Modulo per la presentazione delle osservazioni per i piani/programmi/progetti sottoposti a procedimenti di valutazione ambientale di competenza statale

Progetto per la realizzazione di un impianto eolico denominato "Impianto Guagnano", costituito da 12 aerogeneratori della potenza unitaria di 6 MW, per una potenza complessiva pari a 72 MW, incluso un sistema di accumulo integrato con potenza di 35 MW, da realizzarsi nel Comune di Guagnano (LE), incluse le opere di connessione alla Rete di Trasmissione Nazionale (cod. MYTERNA n. 202100621) che interesseranno anche il Comune di Cellino San Marco (BR).

Codice procedura 9683 del 04/04/023

Proponente: Enel Green Power Puglia S.r.l.

Figura 2: ortofoto sovrapposizione impianto della Scrivente (bianco) ed impianto della Proponente (verde)

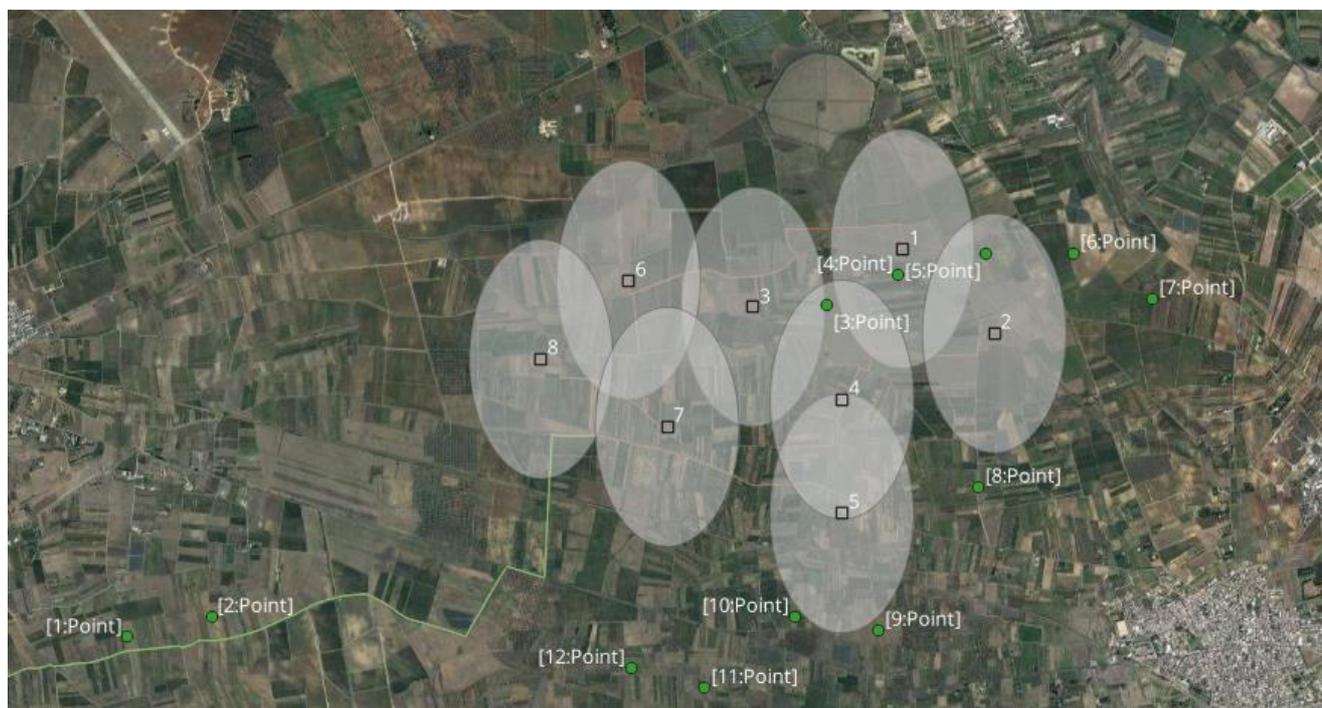
In considerazione di ciò si informa che l'impianto della Proponente risulta interferente in maniera sostanziale con il progetto della Scrivente, come sottolineato nella ortofoto sopra riportata.

La wpd Salentina S.r.l. chiede, pertanto, la rimozione o la delocalizzazione a distanza adeguata degli aerogeneratori GU03, GU04 e GU05 previsti nel progetto della società Proponente, tenendo in considerazione la priorità cronologica della presentazione e procedibilità delle istanze.

Figura 4: interferenza n°1

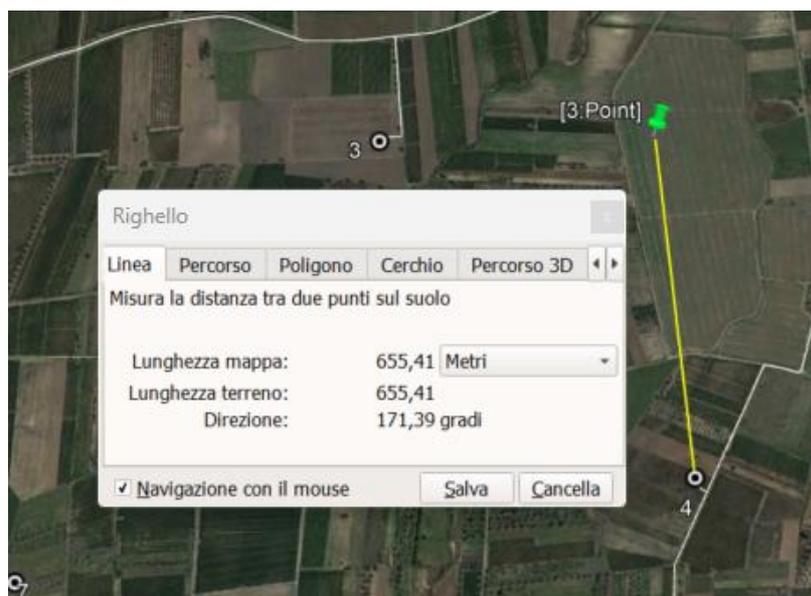
N° WTG Scrivente	N° WTG Proponente	DISTANZA WTGs [m]
INTERFERENZA N°1	4	3	655,41
INTERFERENZA N°2	1	4	187,54
INTERFERENZA N°3	2	5	555,52
INTERFERENZA N°4	3	3	504,93

Considerato che nell'area in esame è stato rilevato, da studi anemologici condotti dalla Scrivente, una direzione prevalente del **vento da Nord a Sud** e che il maggiore dei diametri degli aerogeneratori dei progetti in esame sia pari a 170 m, la distanza minima lungo questa direzione è pari a **850 m**, mentre nella direzione perpendicolare è pari a **510 m**.

Nel caso delle interferenze sopra riportate, gli aerogeneratori GU03, GU04 e GU05 presentati dalla Proponente non possono coesistere con gli aerogeneratori denominati WTG1, WTG2, WTG3 e WTG4, presentati in VIA dalla Scrivente, in quanto la loro distanza risulta inferiore a 850 m lungo la direzione prevalente del vento ed inferiore a 510 m lungo la direzione perpendicolare a quella prevalente. La posizione dell'aerogeneratore individuata dalla Proponente risulta in sovrapposizione con l'aerogeneratore della Scrivente.
